Lieferung in 6 Bauteilen			
Vom Kunden geprüft und genehmigt		Kunde: Klimatechnik Freese GmbH	ROX-Datenblatt: 02037552
Datum:	Strasse: GewerbePark 10		ROX-Position: 755202
	Ort: 49143 Bissendorf		LYPosition:
	Projekt: Jim Block Rostock		Abluft: BGR Sonder 5400m3/h 700Pa ext.
	Anlage: Zu & Abluft Küche REV2		Farbton außen: RAL 9002
Stempel u. Unterschrift		Anzahl: 1	Farbton innen: RAL 9002
		Softwareversion: 1.24/4.2	
		Sachbearbeiter: S.Reifenröther	
		Datum: 26.08.2025	
		Dach umlauf: 100mm	
		Gewicht: ca. 1950 kg

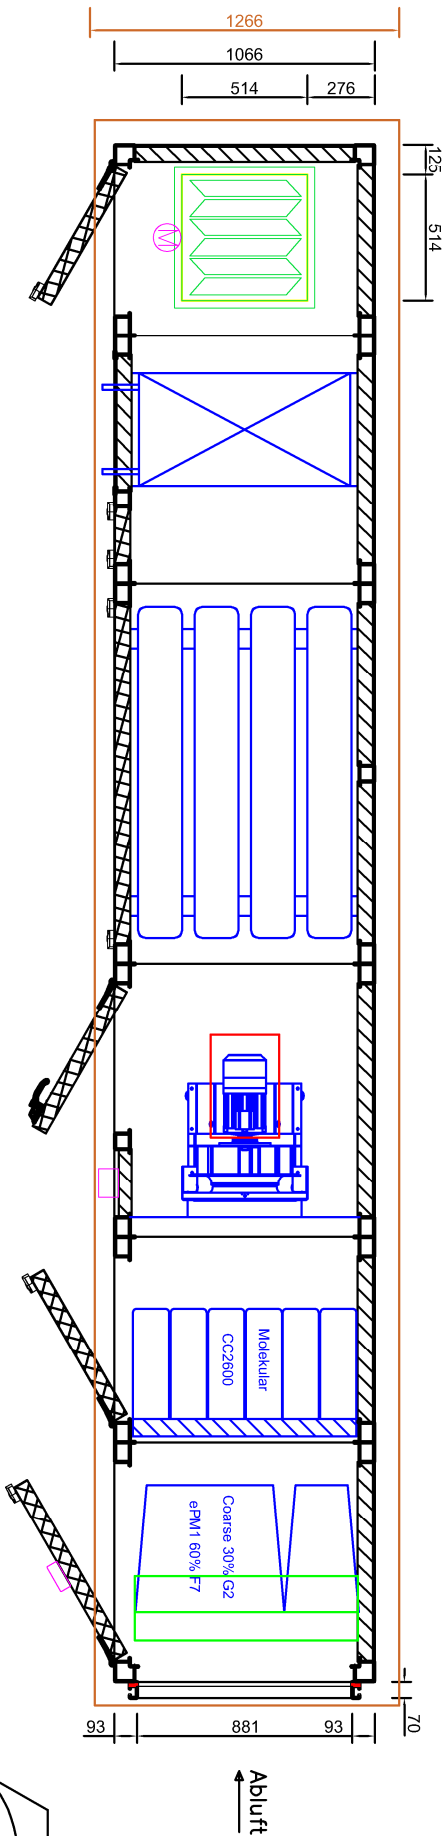
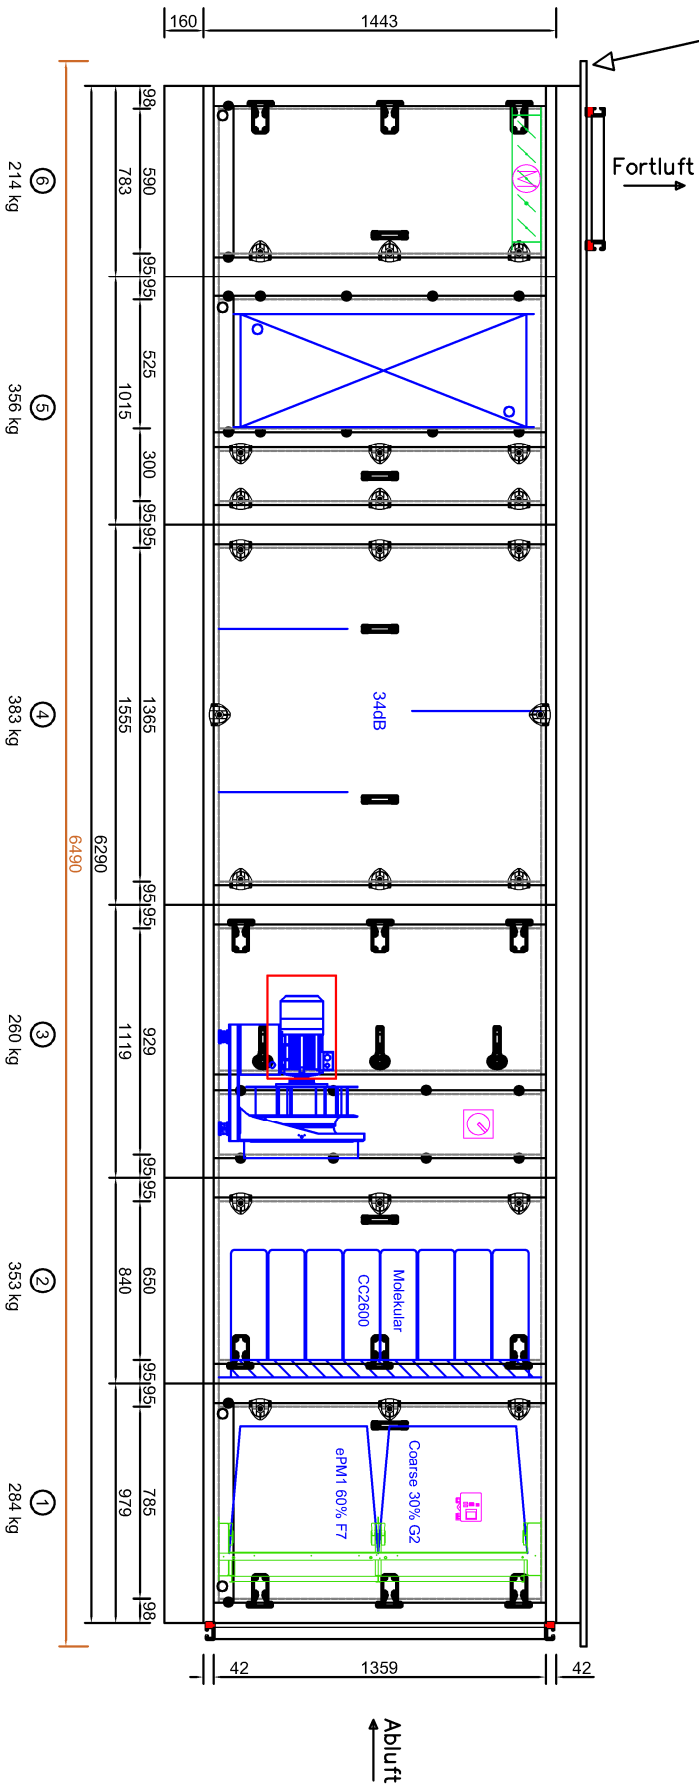
Dach von Bauteil 6 verstärkt, da eine Deflektorhaube darauf montiert wird

REV4: Bauteiltrennungen ergänzt, Fortluft angepasst, Regelgruppe extern, Schalldämpfer ergänzt, FU entfernt
